Réf. DPC : 2071-0008/11/2021-106 (corr. DPC : M. P. Bernard)

Bruxelles, 24/01/2022

Objet : IXELLES. Rue Faider, 83 – Maison Beeckman (arch. A. Roosenboom, 1900).
Demande de permis unique portant sur la restauration complète de la maison.

Avis conforme de la CRMS

A gauche, le permis de bâtir 1900. Au centre, la façade actuelle. A droite, le sgraffite de Privat Livemont.
(extraits du dossier)

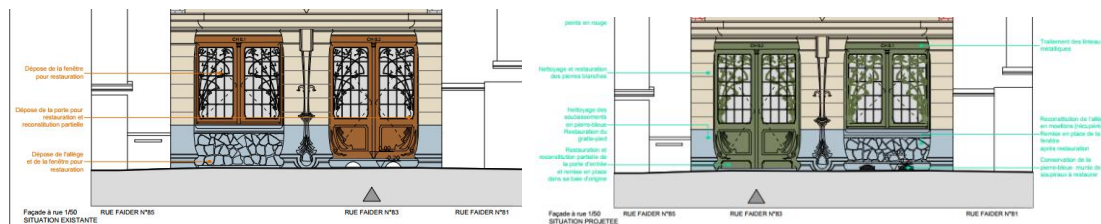
Dès 1908, une demande de permis est introduite afin de permuter la porte cochère donnant accès au vestibule et la remise des véhicules. Les nouveaux propriétaires souhaitent restituer le pristin état. Cette proposition semble envisageable dans la mesure où les aménagements de sol sont plus cohérents par rapport au projet de 1900. Cette intervention a déjà été autorisée dans les permis délivrés en 2012 et 2019.

Une analyse fine de la porte actuelle a permis d'observer que la porte actuelle est toutefois moins haute que l'ancienne baie du garage. Elle aurait donc été raccourcie en 1908. L'auteur de projet la croit recoupée et propose de lui restituer une partie basse, imaginée avec deux plinthes en saillie. Une autre hypothèse pourrait être qu'elle n'aurait pas été recoupée mais démontée, le châssis ayant été retravaillé en atelier et diminué en hauteur pour accueillir le panneau inférieur retaillé.

Le projet d'intervenir les baies ayant déjà été autorisé dans les permis délivrés en 2012 et 2019, la Commission ne s'y oppose pas. Elle demande toutefois d'approfondir les investigations et d'affiner le projet en fonction des traces découvertes au démontage pour éviter une interprétation trop libre de la situation d'origine.

Situation actuelle et projetée (extraits du dossier)

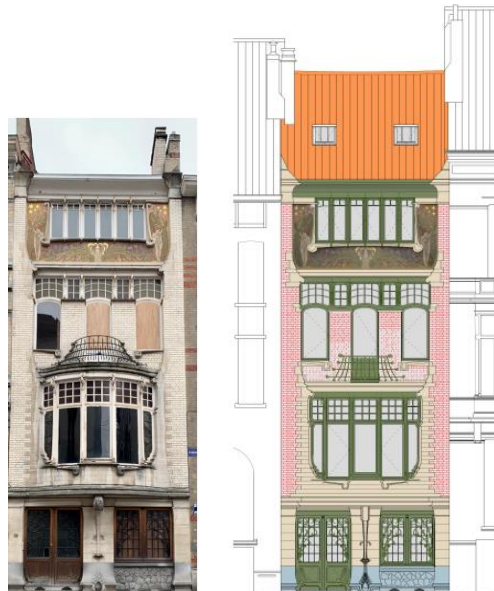
Cette intervention entraîne le déplacement de l'allège en moellons avec la fenêtre qu'elle surmonte. La date d'apparition de ce traitement en moellons n'est toutefois pas certaine (1900 ou 1908 ?).

Façade arrière actuelle (extrait du dossier)

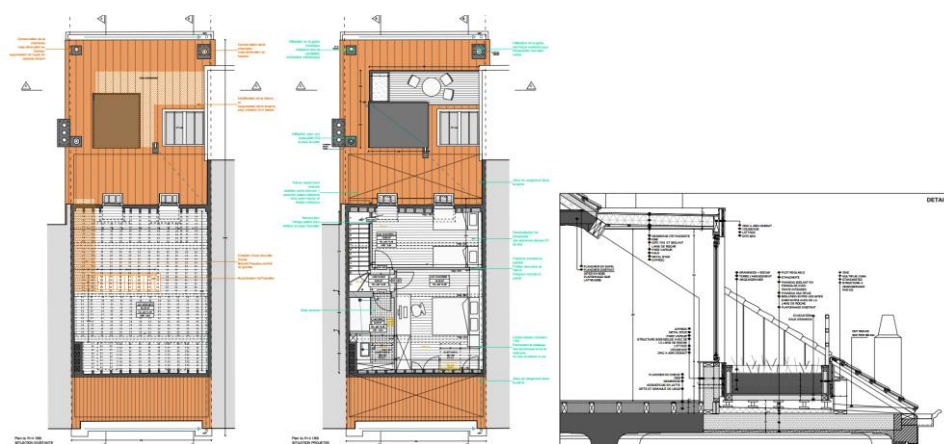
La façade arrière présente un enduit à faux joints incisés qu'il est prévu de restaurer. La grande guillotine de l'étage est ancienne. A l'origine, il existait vraisemblablement à son emplacement une baie semblable à celle des autres étages. La petite porte à gauche de la terrasse était à l'origine une fenêtre. Les traces de modifications des deux baies du 1^{er} étage se lisent encore dans l'enduit, dans la partie basse des piédroits. L'enduit ayant été réparé après modification des baies, il est antérieur aux modifications de la façade. La terrasse est elle aussi ancienne, sans être originelle. La plateforme est faite de dalles de verre insérées dans une structure en béton. La poutrelle de rive est couverte d'un faux tronc d'arbre en ciment armé, selon la technique de la rocaille.

Le projet prévoit le maintien de la façade arrière et de la terrasse dans leur configuration actuelle. La terrasse sera quasi reconstruite à l'identique. L'état de corrosion de ses poutrelles et les nombreuses dalles de verre cassées le justifient. **La CRMS souscrit à ces interventions.**

Plan de la toiture : situation existante et projetée. A gauche, coupe de la terrasse tropézienne projetée (extraits du dossier)

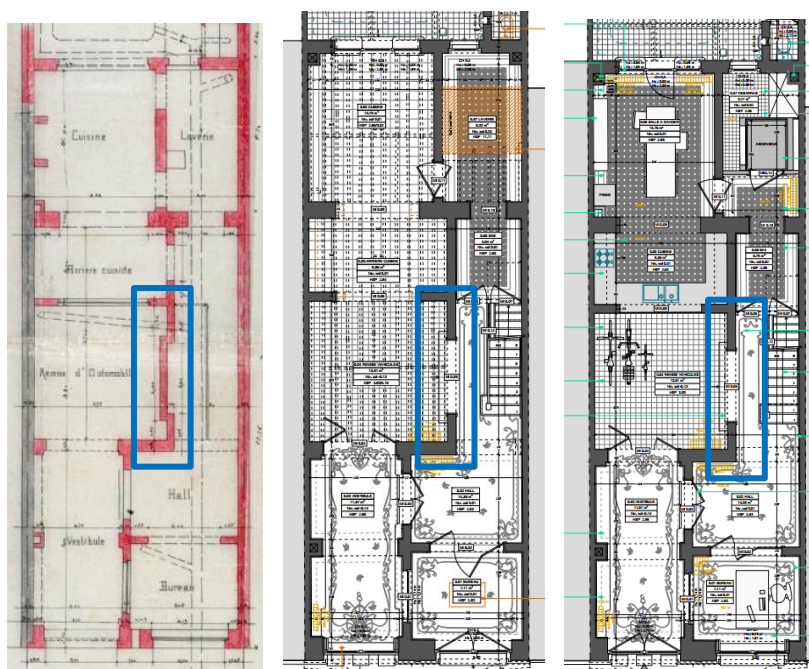
Le projet prévoit l'isolation de la couverture (renouvelée en 2016 et encore en bon état). Il prévoit également la réalisation d'une terrasse tropézienne, en renforcement dans le versant arrière du toit. Bien que l'intervention modifierait la typologie et la volumétrie de la toiture à versant, **la CRMS ne s'y oppose pas car l'impact de l'intervention n'altérerait pas la lisibilité de la façade arrière et serait, dans ce cas-ci, limité par rapport à la valeur patrimoniale du bien.**

En revanche, il est prévu de diminuer la hauteur des souches de cheminées de part et d'autre de cette terrasse. **La CRMS propose au contraire de limiter la diminution de la hauteur des souches de cheminées (maintien de la symétrie des cheminées adaptées) et d'y adjoindre, pour celle donnant vers le voisin du n°81, une barrière brise-vue afin de pouvoir respecter les dispositions du Code civil en matières de vues vers le voisin de droite.**

- ***prévoir une main-courante en bois pour le balcon en forme de nasse de la façade ;***
- ***limiter la diminution de la hauteur des souches de cheminées (maintien de la symétrie des cheminées adaptées) et y adjoindre pour celle donnant vers le voisin du n°81 une barrière brise-vue afin de pouvoir respecter les dispositions du Code civil en matière de vues vers le voisin de droite ;***

Rez-de-chaussée : situation de droit, existante et projetée.

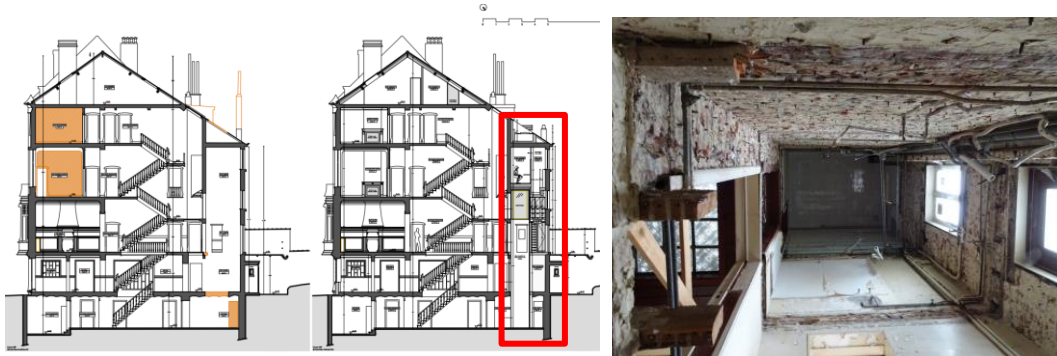
Initialement, l'architecte parlait de fermer la baie séparant la cage d'escalier du local vélo par des portes. Cependant cela ne figure pas dans son projet. Selon les plans d'origine, cette baie était une sorte de niche fermée avec un mur. Les deux premières assises de briques du mur du fond de la niche subsistent toujours.

Si le demandeur souhaite toujours fermer l'ancien garage vers l'escalier, la CRMS demande de privilégier la restitution de la niche maçonnée, voire d'installer une de ces portes sans chambranle qu'on utilise dans les aménagements contemporains, afin que l'ajout de portes qui n'ont pas existé soit très peu présent sur le plan de la lisibilité de la composition.

Motifs dégagés au niveau de la cage d'escalier (extrait du dossier)

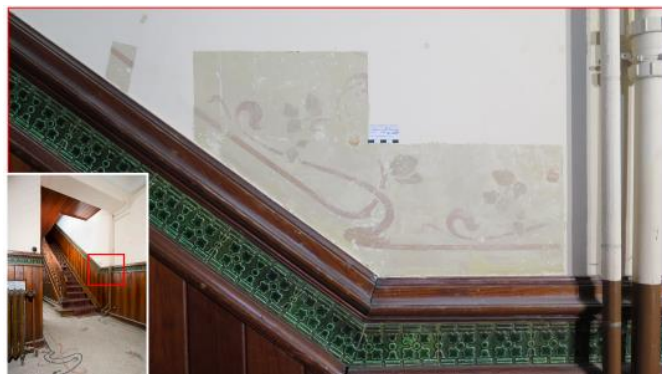
Au rez-de-chaussée, les murs et plafonds du hall d'origine et de la cage d'escalier comportaient tout un décor au pochoir qui a été dégagé et qu'il est proposé de restituer. Derrière la fenêtre initialement en travée de droite, il existait un petit bureau avec plafond vert uni. En 1908, lorsqu'on a déplacé la porte, la petite pièce devient un hall. A cette occasion, les peintres-décorateurs ont recopié dans la petite pièce, les décors pochés Art nouveau des autres pièces du rez-de-chaussée pour retrouver une unité. Puisque le hall actuel redeviendrait une pièce indépendante, il est proposé de restituer la finition verte unie présumée de 1900.

La CRMS salue la qualité des études stratigraphiques réalisées par l'IRPA qui ont mis en évidence de très beaux décors peints d'origine dont la plupart exécutés au pochoir ainsi que divers papiers peints. Elle souscrit aux propositions de restitution sous réserve de l'approbation préalable de leur exécution par la DPC. Elle comprend aussi qu'une restitution rigoureuse a moins de sens au 2^e étage, puisque l'avis de principe a déjà admis que la spatialité des pièces y soit modifiée. Elle recommande tout de même d'éviter les faux décors Art nouveau et/ou de laisser une inscription discrète sur le mur indiquant qu'il s'agit d'une réinterprétation le cas échéant.
